改善箇所説明図

基準不適合発生箇所

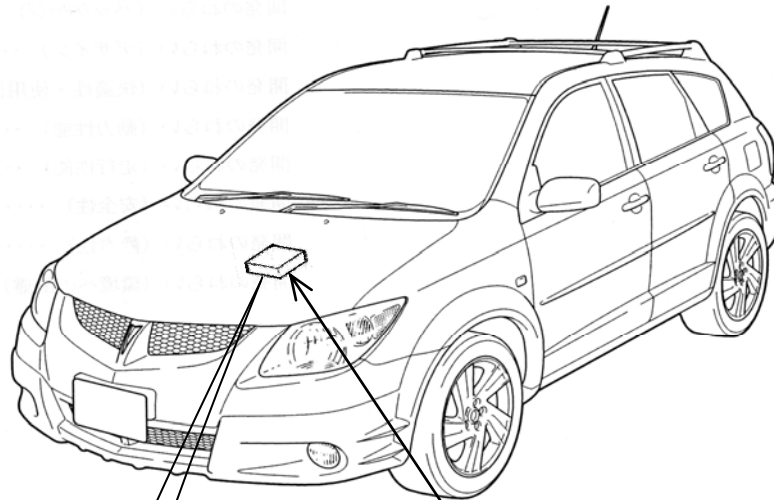
エアバッグコントロールユニットにおいて、電気ノイズに対する耐力が不足したものがある。そのため、車両の電装部品から発生するノイズにより、使用過程で当該ユニット内のICチップが損傷し、最悪の場合、走行中にエアバッグが展開するおそれがある。
